Dotyczy postępowania o udzielenie zamówienia publicznego prowadzonego w trybie przetargu nieograniczonego o szacunkowej wartości **powyżej progu**, którego przedmiotem jest **dostawa wyrobów medycznych (anestezjologicznych) dla Mazowieckiego Centrum Rehabilitacji STOCER Sp. z o.o., nr publikacji ogłoszenia 167/2024 515088-2024 z dnia 28.08.2024 r.**

Znak sprawy – PN-51/2024

Pakiet 1, poz. 1

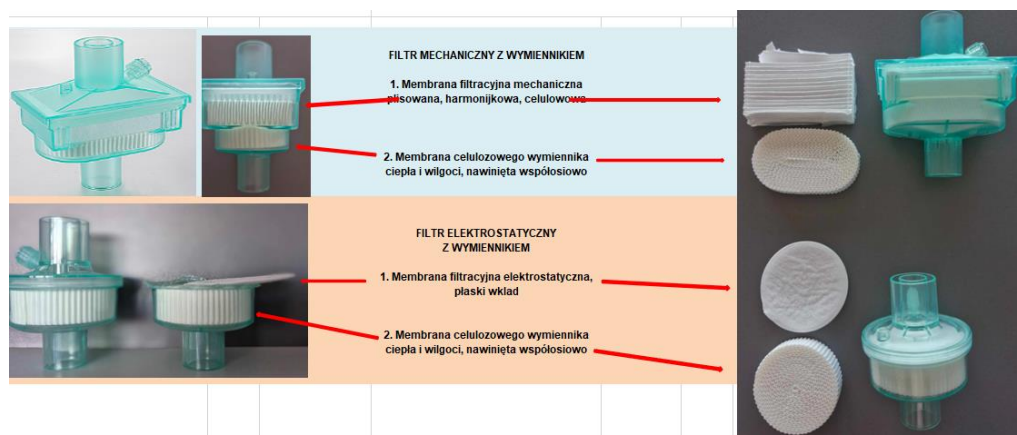
Czy Zamawiający potwierdza, że wymaga filtra:

„mechaniczny z funkcją wymiennika ciepła i wilgoci, spełniający wymogi HEPA klasy 13 dla cząstek o najwyższej penetracji ...”

i nie dopuszcza w tej pozycji filtra elektrostatycznego z wymiennikiem ciepła i wilgoci (zwanego filtrem intermolekularnym lub filtrem z barierą mechaniczną w postaci membrany filtracyjnej czy w postaci wymiennika ciepła (bariera mechaniczna nie oznacza, że filtr jest mechaniczny)?

Budowa, parametry i skuteczność filtrów mechanicznych i elektrostatycznych są zupełnie inne. Filtr mechaniczny jest filtrem zdecydowanie lepszym, skuteczniejszym i nie może być zastąpiony filtrem elektrostatycznym z wymiennikiem ciepła i wilgoci.

Tym bardziej, że w poz. 2 tego pakietu Zamawiający wymaga właśnie filtra elektrostatycznego z wymiennikiem.

Odpowiedź: Zamawiający wymaga.
